INFORME N° 244 - 2023/MINEM-DGAAM-DEAM-DGAM

Asunto : Evaluación de la Declaración de Impacto Ambiental (DIA) del proyecto de exploración minera "Quicay II", presentado por Corporación Minera Centauro S.A.C.

Referencia : Expediente N° 3342594 (27.07.2022)

Vista de Canal de riego rustico cerca de la plataforma P-36

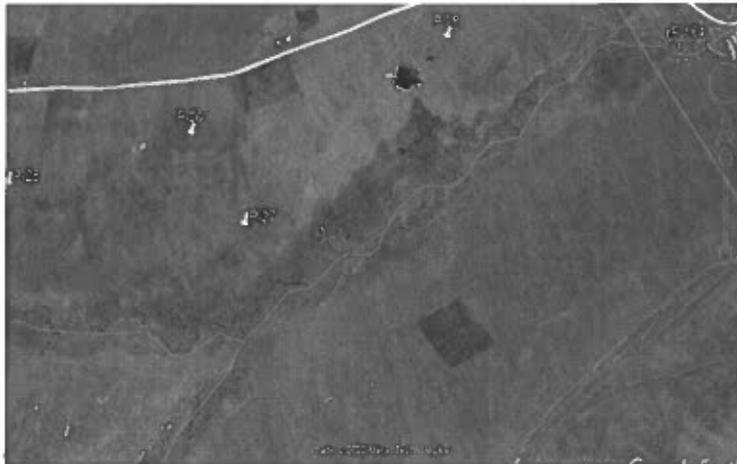
- Se realizó la verificación en campo con fecha 23 enero 2023, determinándose que no existe un cuerpo de agua natural (río o quebrada) cerca de las plataformas P-36 y P-27 razón por la cual no está contemplado en el Inventario de Recursos Hídricos Superficiales adjunto en **Anexo 3.11 del capítulo III (lámina B-03)**. Por otro lado, lo que pudo ser identificado es un canal de riego rústico habilitado por los comuneros de la zona hace años. El canal en mención a la fecha no se encuentra operativo, razón por la que no fue considerado inicialmente en el Inventario de Infraestructuras; sin embargo, se adjunta nuevamente el inventario actualizado en el **Anexo 3.12 del capítulo III**, con la inclusión del canal en mención.

- Cabe precisar que en función a la absolución de la observación N°06 del MEM se realizó una reubicación de las plataformas P-01, P-19, P-21, P-27 y P-33 y modificación de sus
